**ANTRAG AUF BEWILLIGUNG NACH § 10 UND § 14 WHG FÜR DIE GEWÄSSER-
BENUTZUNG NACH § 9 Abs. 1 Nr. 1,2 UND 4 WHG SOWIE PLANFESTSTELLUNG
NACH § 68 Abs. 2 Satz 1 WHG**

**Für den Bau und Betrieb einer Wasserkraftanlage an der
Bischofswieser Ache bei Fkm 1,8**

Erläuterungen Bericht Büro Aquasoli vom 21.12.2022

Auszug Skizze Email vom 03.01.2023

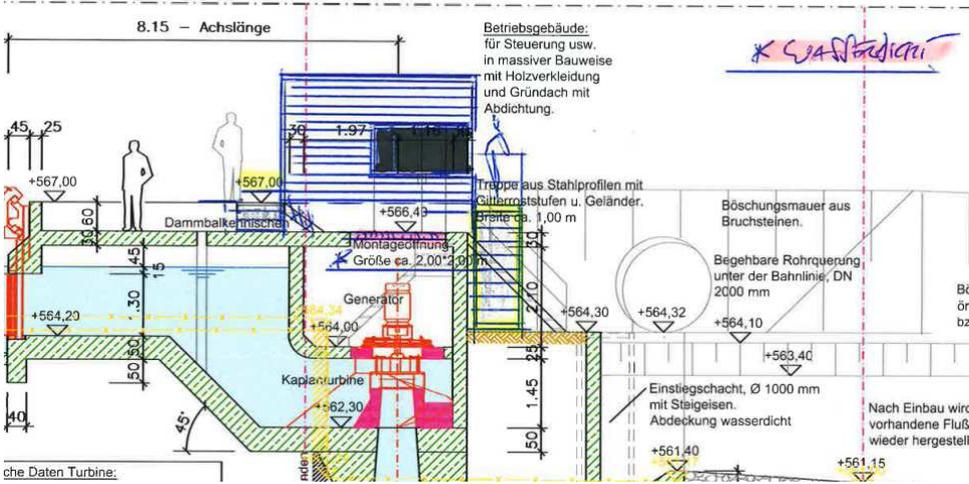
ihre Email vom 03.01.2023 zu den übermittelten zusätzlichen 2D-
Berechnungen Bedarf doch noch ein paar ergänzenden Erläuterungen
und Klarstellungen:

- Das Zugangsgebäude liegt bereits auf Höhe 567,00, siehe Plan E-2
und zusätzliche Skizze (Email vom 03.01.2022).

- Die im Plan E-1/E-2 eingezeichnete Montageöffnung wird wasser-
dicht ausgeführt und kann somit bei HQ100 und HQ-Extrem über-
strömt werden.
